Ausschuss für Planung und Stadtentwicklung am 19.06.2012 Nr. 1 der TO		öffentlich	
		Vorlagen-Nr.: FB 3/571/2012	
Dez. I	FB 3: Planen und Bauen	Datum: 09.05.2012	
FBL / stellv. FBL	FB Finanzen	Dezernat I / II	Der Bürgermeister
Beratungsfolge:			
Gremium:	Datum:	TOP	Zuständigkeit
Ausschuss für Planung und Stadtentwicklung	19.06.2012		Vorberatung

Beratungsgegenstand:
Bebauungsplan "Höckenkamp-Süd"

III. Sachverhalt:

bisheriger BPlan-Vorentwurf (unmaßstäblich)

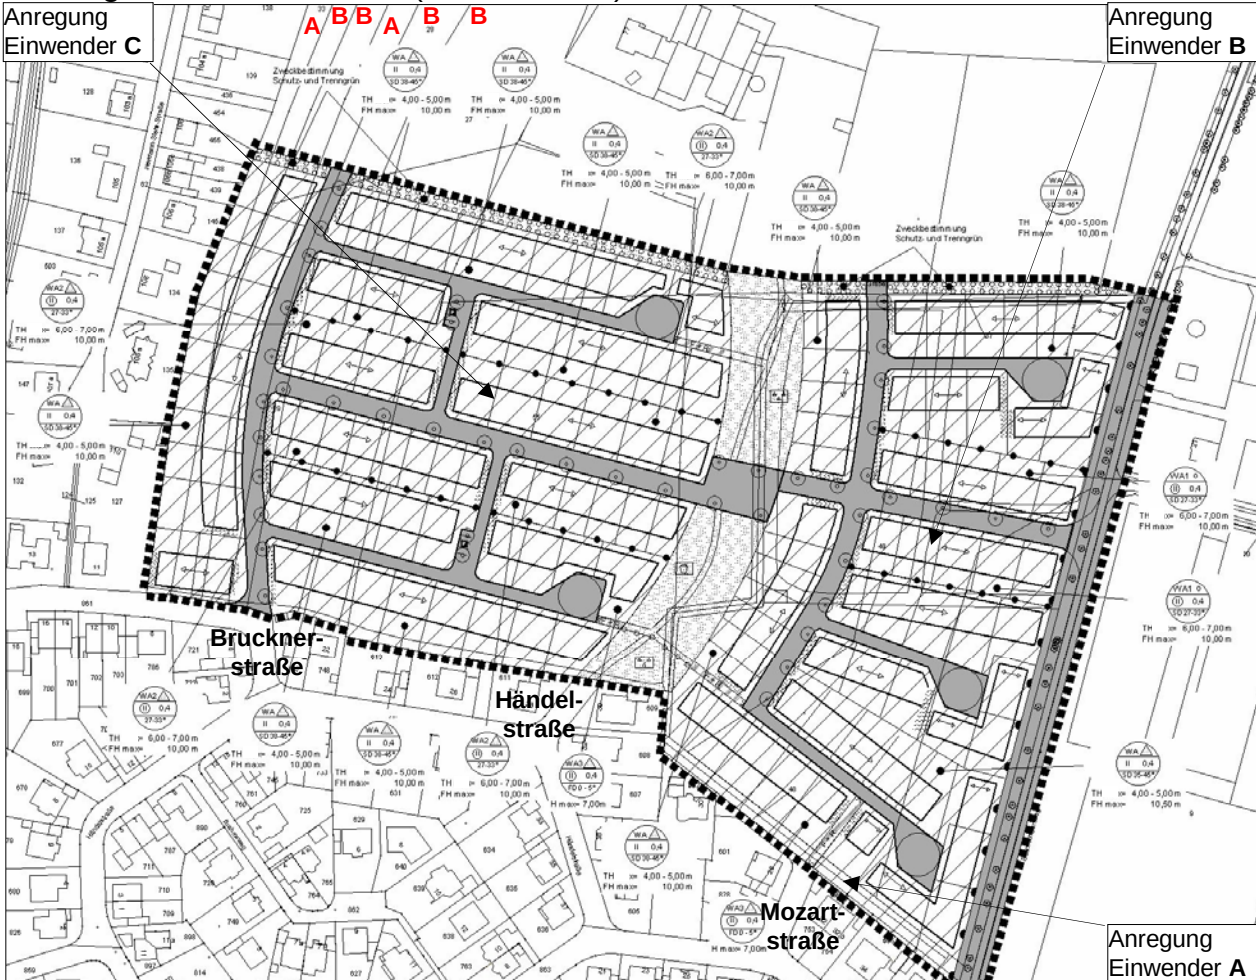
Anregungen	Abwägungsvorschlag
Die Einwender A regen an, den vorhandenen Graben an der südöstlichen Plangebietsgrenze als Kleinbiotop zu erhalten. Alternativ - falls der Graben aus Entwässerungsgründen nicht mehr zu halten ist - melden sie ihr Kaufinteresse an der Fläche an.	Der Graben ist für die Wasserführung des Neubaugebietes nicht geeignet, er wird in einem etwa 5m breiten Streifen westlich parallel des Baumschulenweges geführt werden müssen. Der Beibehalt als öffentliche Grünfläche würde zu hohem Unterhaltungsaufwand und der Gefahr schleichender Inbesitznahme führen. Daher wird er als Teil der Wohngrundstücke festgesetzt. Ob das Eigentum dann von den nördlichen oder südlichen Angrenzern übernommen wird ist städtebaulich unerheblich, somit kann er durchaus - soweit dies nicht zu ungünstigen Grundstückszuschnitten führt - auch an die bisherigen Anlieger veräußert werden. Der Anregung zum Erhalt wird nicht gefolgt, das Kaufinteresse jedoch berücksichtigt.

Anregungen	Abwägungsvorschlag
Einwender B hat zwei Grundstücke südlich der zentralen Zufahrt vom Osten ausgesucht, auf denen er ein Mehrfamilienhaus mit 4 oder 6 Wohnungen bauen möchte.	Der BPlan-Vorentwurf lässt für den ins Auge gefassten Bereich bis zu 6 Wohneinheiten je Gebäude zu. Darüber hinaus wird die Eignung des Quartiers für Mehrfamilienhäuser - auch wenn aktuell Investitionsbereitschaft hierzu besteht - aufgrund der Stadtrandlage für vergleichsweise gering eingestuft. Es soll an diesem Standort auch keine zu starke Verdichtung erfolgen. Der Anregung ist bereits gefolgt.

Anregungen	Abwägungsvorschlag
Einwender C regt an, die zulässige Dachneigung von 27° (gemeint ist vermutlich der zentrale westliche Zufahrtsbereich) auf 22° zu ändern, damit die ins Auge gefasste Stadtvilla realisiert werden kann.	"Stadtvilla" ist kein klar definierter Begriff, unter ihm werden von Interessenten verschiedene Bauformen u.a. auch mit sehr unterschiedlichen Dachformen (oft Zeltdach) und -neigungen (zumeist vglw. flach) verstanden. Der Entwurf grenzt verschiedene Bereiche ab, in denen Varianten unterschiedlicher gängiger Dachneigungen (38-45°, 27-33°, 0-5°) ermöglicht werden. Bei diesen Spielräumen sollte es belassen werden, weitere Aufweitungen würden zu einer pauschalen Zulässigkeit führen, die dann den Gebäuden den kleinsten gemeinsamen Nenner entzöge. Der Anregung wird nicht gefolgt.

Anregungen	Abwägungsvorschlag
Gegen folgende Punkte werden Bedenken erhoben, zugleich aber auch Lösungen vorgeschlagen: 1. Die Einwender kritisieren die vorgesehene, nach ihrer Ansicht jedoch nicht vertretbare Anbindung des neuen Baugebietes an die Brucknerstraße. Der Verkehr fließe auf der Werdener Straße am DRK-Heim, Kindergarten und Caritas-Behindertenwohnheim vorbei, was zu unzumutbaren und gefährlichen Situationen führe. Die Lage auf diesen Straßen sei	Das Neubaugebiet ist an den Baumschulenweg als Hauptverkehrsstraße angebunden, zu dem sich voraussichtlich die überwiegende Mehrheit der Verkehrsteilnehmer orientiert. Die Verknüpfung mit der Brucknerstraße wird in ihrer Verkehrserheblichkeit als untergeordnet, aber dennoch notwendig eingeschätzt. Um per Pkw in die Innenstadt zu gelangen ist die Strecke über

unübersichtlich, zudem seien auch die weiteren betroffenen Straßen grundsätzlich 30er-Zonen. Zudem wird darauf hingewiesen, dass die Brucknerstraße eine Sackgasse ist, und der Verkehr des neuen Baugebietes überwiegend über die o.a. Straßen erfolgen werde. Daher solle das Neubaugebiet maximal für Fußgänger und Radfahrer an das bestehende Wohngebiet Rott angebunden werden.	Baumschulenweg / Ascheberger Straße mit 1,2km bis zum Mühlenpoat-Kreisel nur 200m länger als der Weg durch das verflochtene und geschwindigkeitshemmende Straßensystem des Wohngebietes Rott. Hier müsste man etliche Schwellen, Baumtore, Einengungen passieren und mehrere Male abbiegen. Insofern werden durch das Neubaugebiet keine wesentlichen Verkehrszunahmen auf dem südlich angrenzenden Straßennetz des Wohngebietes Rott erwartet. Eine Beschränkung lediglich auf eine Fußgänger-/Radfahreranbindung nähme auch den Anliegern des Rott die Möglichkeit, per Pkw zu dem Neubaugebiet zu gelangen. Der Anregung wird nicht gefolgt.
